KNOTT S.p.A. (Pianoro (Bologna))

Denominazione: **ACCUMULATORE A MOLLA AMMORTIZZATO**
 gedämpfter Federspeicher

99 0029

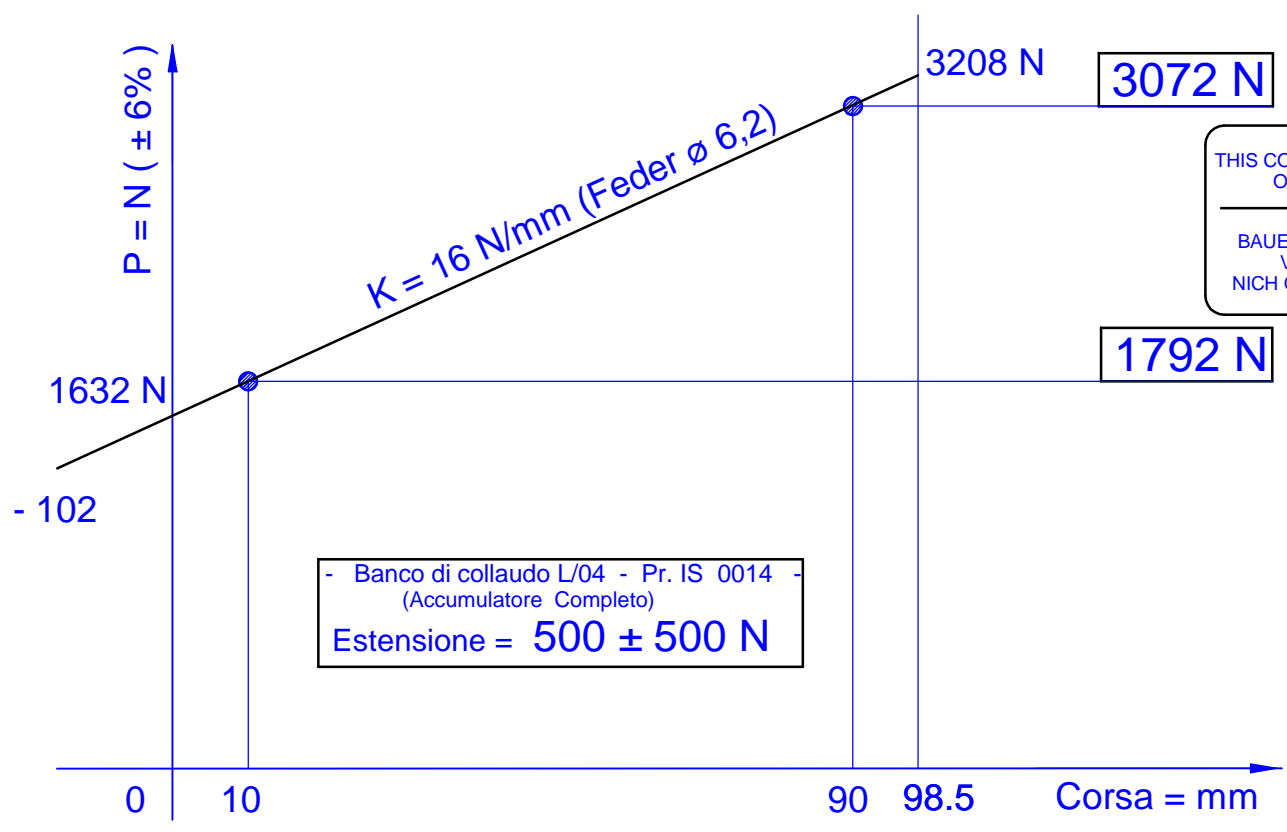
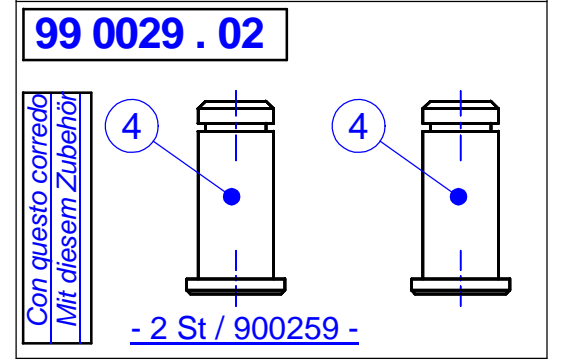
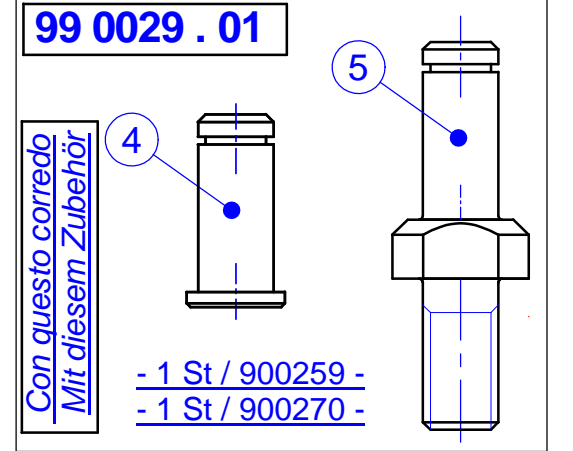
ACHTUNG : Ab Markierung " 15 8 "
 a) - Dämpfer mit kolbenstange auf der Seite von der dünneren Hülle
 b) - Befestigungsbolzen 900270 von Karbonitr. auf Geomet 321A
 c) - Entsteht Unterscheidung zwischen 990029.01 und 990029.02

Art-Nr. 990029.02 sostituisce anche Art-Nr. 990061
 Art-Nr. 990029.02 ersetzt auch Art-Nr. 990061

./.	02.04.2008	gb	Fodero piccolo lato STELO - 900270 da Sursulf a Geomet - Versioni .01 /.02 : dalla marcatura " 15 8 "
./.	19.03.2007	gb	Tube+Attacco da Rullato a Saldato - Forcelle Sup.=Inf. con "pretubero", dalla marcatura " 12 7 ".
./.	10.04.2003	gb	Modificate le finiture superficiali dalla marcatura " 16 3 "
N.°	Data Datum	Sigla Name	Descrizione Modifica - Beschreibung Aenderung
